**Komunikat Komisji Przetargowej nr 3  
z dnia 06 marca 2025 r.  
dot. Specyfikacji Istotnych Warunków Przetargu  
nr GAPR–SmartMed/133/25/W dot. wyboru wykonawcy robót budowlanych  
w ramach inwestycji pn. „Przebudowa i zmiana sposobu użytkowania  
fragmentu pomieszczeń biurowych w istniejącym budynku przy ul. Wincentego  
Poła w Gliwicach w ramach zadania: utworzenie przestrzeni usługowo  
wystawienniczej „Living Lab MedSilesia””**

**PYTANIA OFERENTÓW**

Zdjęcie przykładowe/ poglądowe:

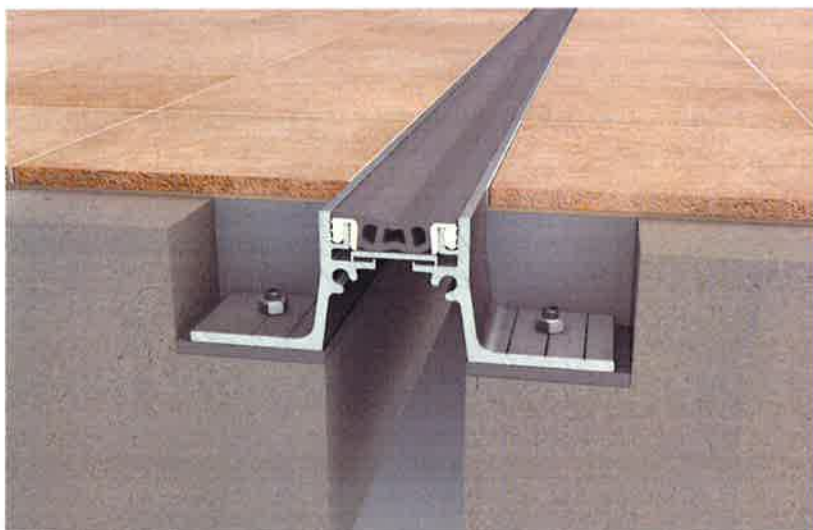
Prosimy o udostępnienie specyfikacji dla systemów dylatacyjnych jakie należy zastosować.

Należy zastosować profile podłogowe, wyposażone w centralną płytę podtrzymującą elastomer w celu uzyskania równego połączenia z wykończeniem podłogi dla estetycznego efektu wizualnego.

Profile podłogowe z elastomerem zapobiegającym przedostawaniu się zanieczyszczeń do środka dedykowane w obiektach służby zdrowia i innych, wymagających szczególnej dbałości o higienę.

Profile podłogowe – listwa dylatacyjna montowana z wysunięciem ponad posadzkę tworząc równą powierzchnię po zabudowaniu płytkami.

- Szerokość szczeliny: do 60 mm
- Poziomy: do  $\pm 10$  mm
- Możliwość obciążenia: 250 kg obciążenie punktowe

Zdjęcie przykładowe / poglądowe:

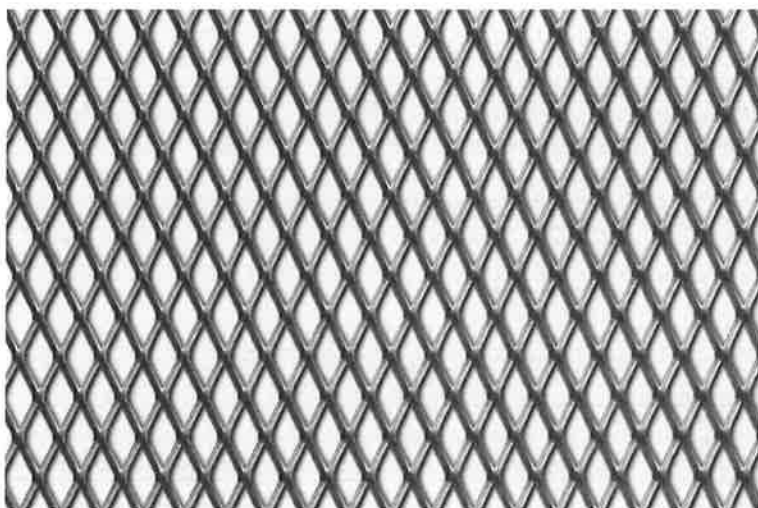
Prosimy o udostępnienie specyfikacji dla systemów sufitowych z siatki cięto ciągnionej jaki należy zastosować.

Należy zastosować kasetony mocowane na konstrukcji krzyżowej typu RBS-1 lub RBS-2.

Siatka cięto ciągniona – Oczko: Romb 20 x 10 x 2 mm; Grubość: 1 mm
